Zamjena kolotura za napinjanje 531 0069 10 i 531 0071 10 kolotutom 531 0250 10

LuK-AS-br.: 531 0250 10

Izdano 12.2007

INA 0018

Slika 1: Prikaz zamjene

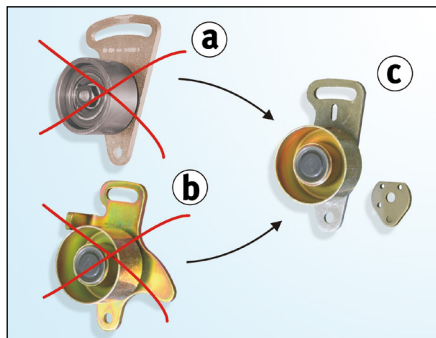
Oba kolotura za napinjanje **531 0069 10** i **531 0071 10** se više **ne isporučuju** – oba kolotura su zamijenjena kolotutom za napinjanje **531 0250 10** (vidi sliku 1).

Kolotur za napinjanje **531 0250 10** sastoji se od dva dijela:

- kolotur za napinjanje s držačem
- odstojna pločica

Slika 2: Pregled pogona

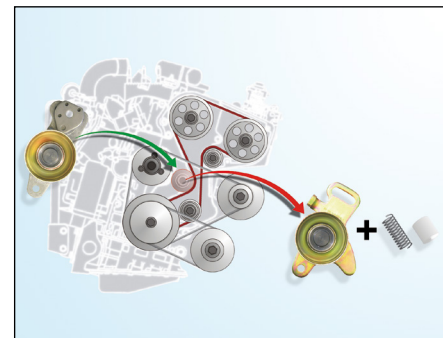
- Kolotur za napinjanje 531 0071 10
- Kolotur za napinjanje 531 0069 10
- Kolotur za napinjanje **531 0250 10**

1. Motor staviti u ispravan položaj prema uputama navedenim od strane proizvođača
2. Demontirati stari kolotur za napinjanje (opruga i čahura više **nisu** potrebne)
3. Montirati novi kolotur za napinjanje (stari vijci se mogu dalje koristiti)
4. Zupčasti remen napnite pomoću odgovarajućih alata
5. Učvrzne vijke zategnite prema podacima proizvođača
6. Koljenasto vratilo okrenite za dva obrtaja u smjeru vrtnje motora
7. Provjerite napetost zupčastog remena pomoću odgovarajućeg mjerila, prema potrebi korigirajte napetost remena (ponovite korake 4. do 6.)
